Znak sprawy RIRG.271.10.2023

Dotyczy postępowania o udzielenie zamówienia publicznego prowadzonego w trybie art. 275 pkt 1 na zadanie pod nazwą: „Budowa hali sportowej przy Szkole Podstawowej w Drzycimiu”.

A. Działając na podstawie art. 284 ust. 2 ustawy z dnia 11 września 2019 r. – Prawo zamówień publicznych – dalej „ustawa Pzp”, Zamawiający, przekazuje treść zapytań dotyczących treści Specyfikacji Warunków Zamówienia (SWZ), wraz z udzielonymi odpowiedziami.

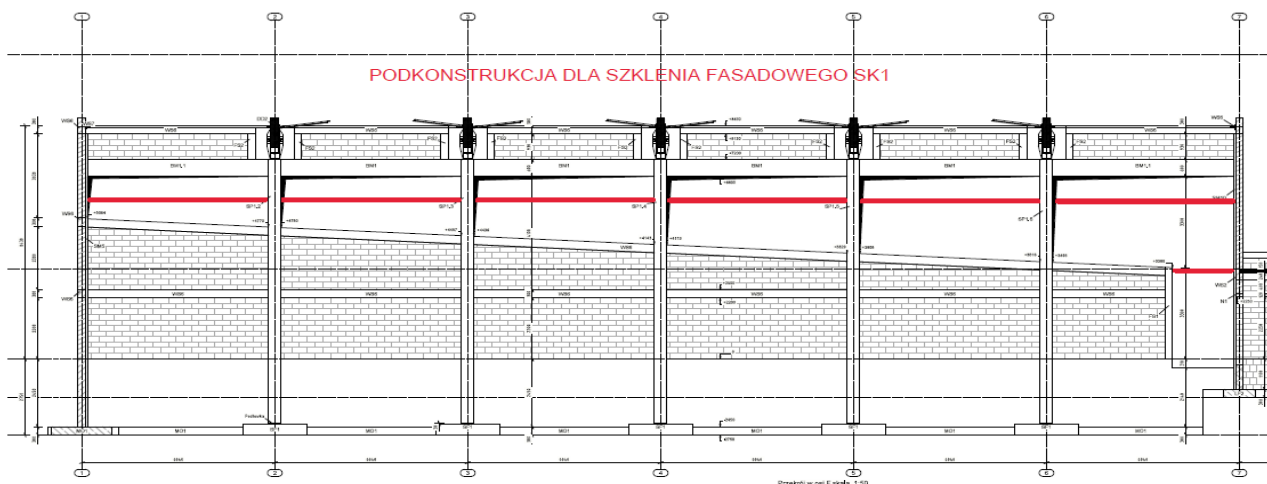
Pytanie nr 7

Prosimy o określenie, jakie mają być zastosowane podziały szkła w Pasie górnym Szklenia fasadowego Sk1. Na widokach elewacji oraz zestawieniu stolarki są to pojedyncze tafle szklane o szerokości aż 6 m.

Odpowiedź Zamawiającego:

Należy zastawać podział pionowy na trzy pola.
